Melkfilter contact met melk

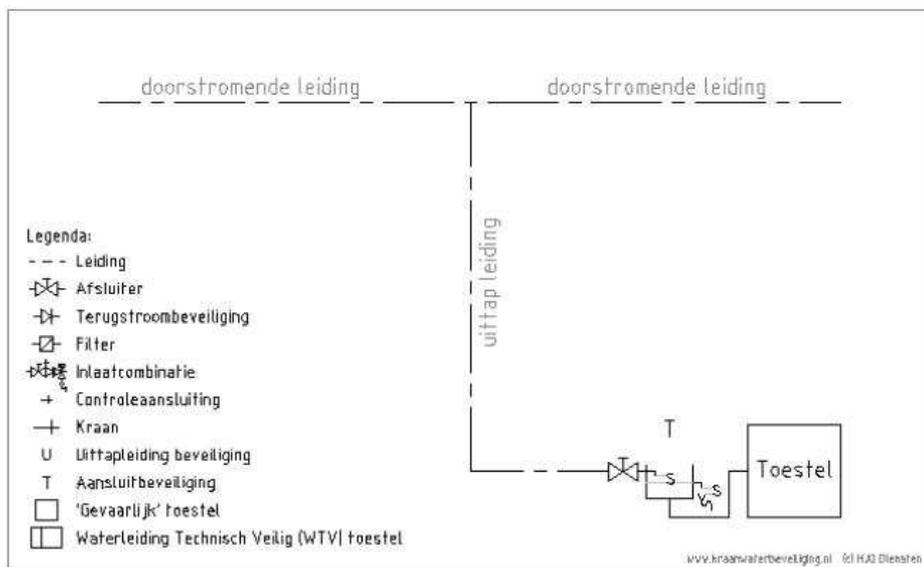
Aansluiting van een melkfilter en contact met melk.

Het melkfilter is niet voorzien van een beluchter type DC of de beveiliging is onbekend.

Wij adviseren minimaal een afsluiter en een atmosferische onderbreking te plaatsen. Wijs 'T' aan voor een afbeelding.

De s-maat van de atmosferische onderbreking en de overloop minimaal twee maal de inwendige middellijn van de aansluitleiding met een minimum van 20mm uitvoeren.
